ZAPYTANIA WYKONAWCÓW I MODYFIKACJA SPECYFIKACJI ISTOTNYCH WARUNKÓW ZAMÓWIENIA

Or.III.271.1.17.2020

Dotyczy: przetargu nieograniczonego zadania pn. "Przebudowa DG 121506N ul. Grodzickiego w Sępopolu".

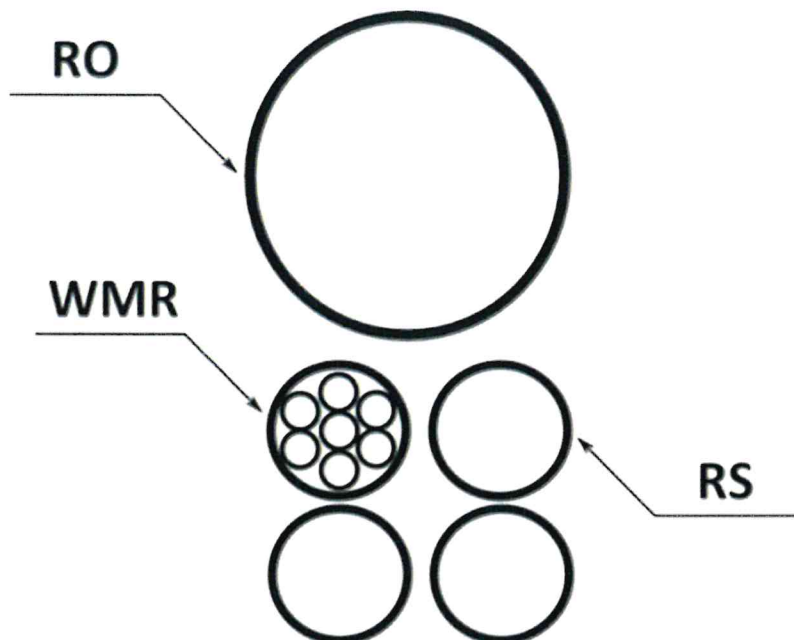
5. Zapytanie nr 9 – Prosimy o jednoznaczne podanie i określenie parametrów technicznych tj. średnica oraz grubość ścianek, poszczególnych rur z jakich ma zostać wybudowany kanał technologiczny.

Odpowiedź nr 9 - Należy zastosować kanał określony w rozporządzeniu Ministra Administracji i Cyfryzacji z dnia 21 kwietnia 2015 r. w sprawie warunków technicznych, jakim powinny odpowiadać kanały technologiczne jako kanał uliczny „KTu” w profilu podstawowym jak poniżej

- 1 x Rura Osłonowa (RO) o zakresie średnic zewnętrznych od 110 do 160 mm,
- 3 x Rura Światłowodowa (RS) HDPE o średnicy zewnętrznej 40 mm i grubości ścianki min. 3,7 mm
- 1 x prefabrykowana Wiązka MikroRur (WMR) HDPE o zakresie średnic zewnętrznych 5-16 mm i grubości ścianki 0,75 -1 mm, instalowana w osłonie o średnicy 40-50 mm

Głębokość posadowienia kanału min. 0,8 m od powierzchni terenu.

Rozstaw studni na odcinkach prostoliniowych co 200 m. Jeżeli warunki na to pozwalają, dopuszcza się zwiększenie długości odcinków między sąsiednimi studniami poza terenem zabudowy.
